OGGETTO: progetto di "Razionalizzazione della rete di alta tensione nelle aree di Venezia e Padova" presentato da Terna rete Italia s.p.a. - prime osservazioni ai sensi dell'art. 24 D.lgs. 152/2006

Razionalizzazione della rete elettrica di alta tensione nelle aree di Venezia e Padova

OSSERVAZIONI Prime indicazioni

Stralcio tavola "Corografia area di intervento Malcontenta/Fusina "C" – Interventi previsti (progetto procedura 2008)

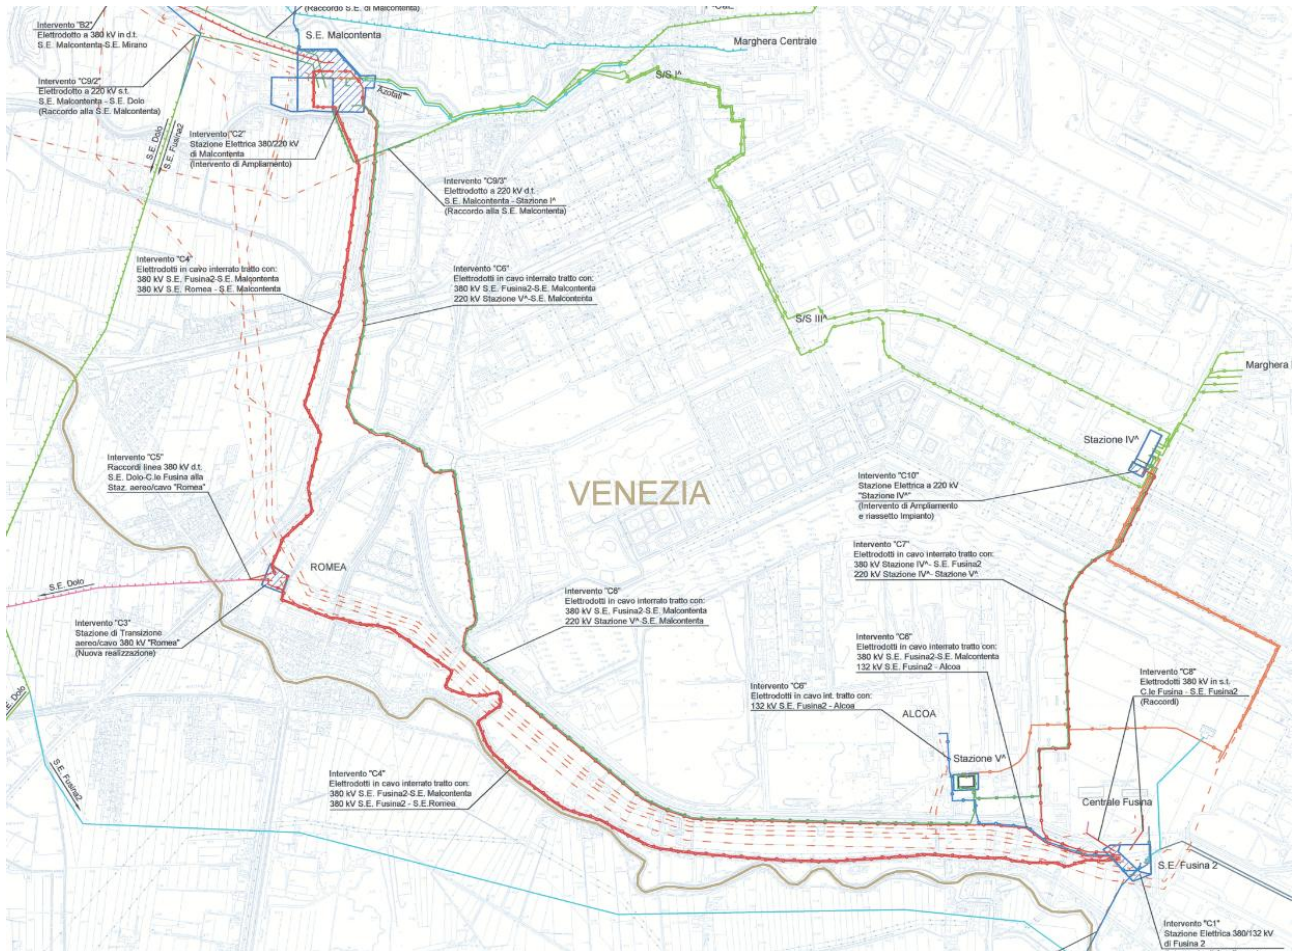
Va ricordato che il progetto presentato nel 2008, sempre relativo alle tratte Dolo-Camin e Fusina – Malcontenta, prevedeva la realizzazione delle seguenti linee a 380kV in cavo interrato (evidenziate nella immagine di seguito riportata):

Nel caso del SIA in oggetto, Terna avrebbe potuto individuare nell'asse "infrastrutturale" dell'idrovia il sedime per la realizzazione della linea elettrica in cavo, atteso che oggi tecnologicamente è possibile utilizzare la tecnologia del cavo estruso XLPE, così come avviene in tutto il mondo (Italia compresa).

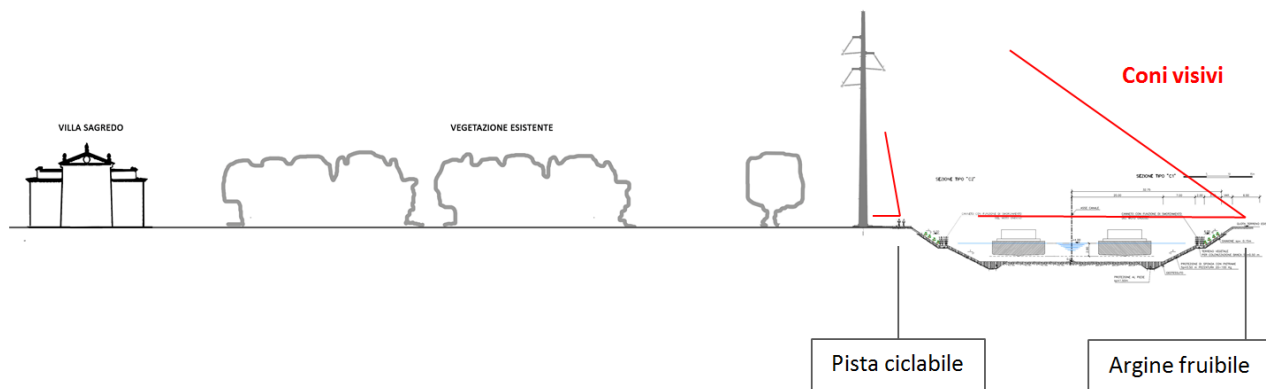
- è stato verificato solo il livello di interferenza che il progetto genera rispetto a chi fruisce il Bene, ovvero il suo proprietario e gli ospiti della villa (ristorante e convegni), non anche rispetto a chi fruisce il Bene da un'area pubblica, come ad esempio l'idrovia. Il fotoinserto elaborato dal punto di ripresa S14a, elaborato da Terna, ne è l'esempio. Il paesaggio, infatti, deve essere interpretato come "campo" e "controcampo";

Se le misure mitigative possono in qualche modo, appunto, mitigare la visione dell'elettrodotto da parte di chi fruisce il Bene, dall'altra tali mitigazioni sono ininfluenti per la popolazione che, percorrendo gli argini dell'idrovia e la viabilità esistente, può osservare la villa che è un Bene pubblico (altrimenti non sarebbe tutelata).
